Detaljplan för fastigheten Stadsliden 6:2 m.fl. inom Olofsdal i Umeå kommun, Västerbottens län

Ett förslag till detaljplan för fastigheten Stadsliden 6:2 m.fl. har upprättats av Umeå kommun, Detaljplanering. Syftet med detaljplanen är att skapa planmässiga förutsättningar för tät, varierad och stadsmässig bostadsbyggelse, delvis bestående av vårdbostäder. Planen syftar även till att möjliggöra för samhällsservice i form av förskola, samt att skapa förutsättningar för en god dagvattenhantering och högkvalitativa grönområden där grönkorrideren bevaras. Planen syftar också till att Istidsgatans gaturum utformas på ett sådant sätt att det upplevs som stadsmässigt, tryggt och levande.

Planen handläggs med utökat planförfarande och har varit föremål för samråd under tiden **2023-06-07 – 2023-06-30**. Samrådskrets, statliga och kommunala instanser, föreningar m.fl. har getts möjlighet att lämna synpunkter på förslaget.

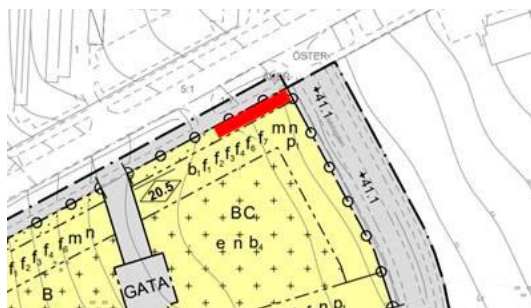
För att säkerställa räddningstjänstens möjligheter att genomföra en effektiv släckinsats i händelse av brand behöver markbrandposter anordnas i

sådan omfattning att avståndet från brandfordon till brandpost inte överskrider 150 meter. Markbrandposterna behöver ha en kapacitet på 1200 l/min.

Planbeskrivningen kompletteras med ett förtydligande kring brandsäkerhet och räddningstjänstens framkomlighet.

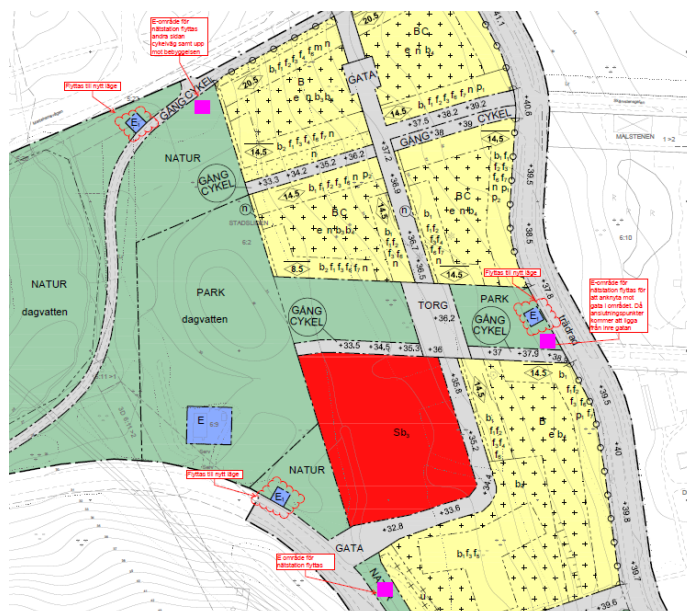
För fjärrvärmeledning som flyttas i nordöstra hörnet behövs en u-område enligt skiss nedan:

Nätstations placeringarna behöver justeras för att klara av utlösningsvilkoren samt möjligheten att bygga en nätstruktur i området med tanke på vägar och anslutningar, enligt nedan:

Ett u-område läggs till för området där fjärrvärmeledning ska flyttas och nätstationerna flyttas enligt enligt dialog med Umeå energi efter samrådet. Den södra stationen tas bort helt.

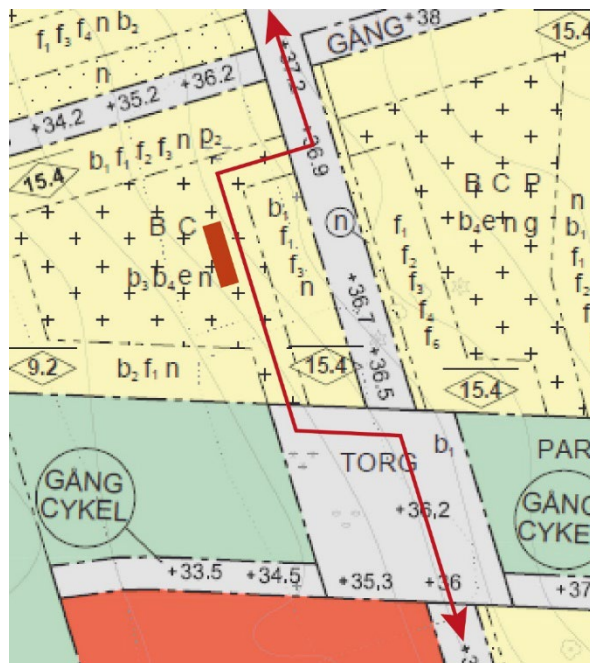
Säkerställ att alla avfallsplatser är tillgängliga för hämtningpersonalen, enligt bilden under punkten Avfall i planbeskrivningen finns frågetecken kring placeringen av en av hämtplatserna, se röd markering i nedanstående bild.

Avfallsutrymmet placeras med fördel i utkanten av planområdet i nära anslutning till infart- och utfart för att undvika tung trafik inom fastigheten. Vid sophämtning inne på fastigheten krävs en godkänd vändmöjlighet enligt gällande NOA eller genomfart.

Pga Boverkets rekommendation om att sopor ska kunna lämnas inom 50 meter från bostads entré bedömdes hämtplatsen i detta kvarter inte kunna förläggas vid vägen. Inför granskning har torget breddats västerut för att möjliggöra att sopbil tar sig in i kvarteret söderifrån och kör igenom utan att behöva vända inne på gården, se illustration nedan.
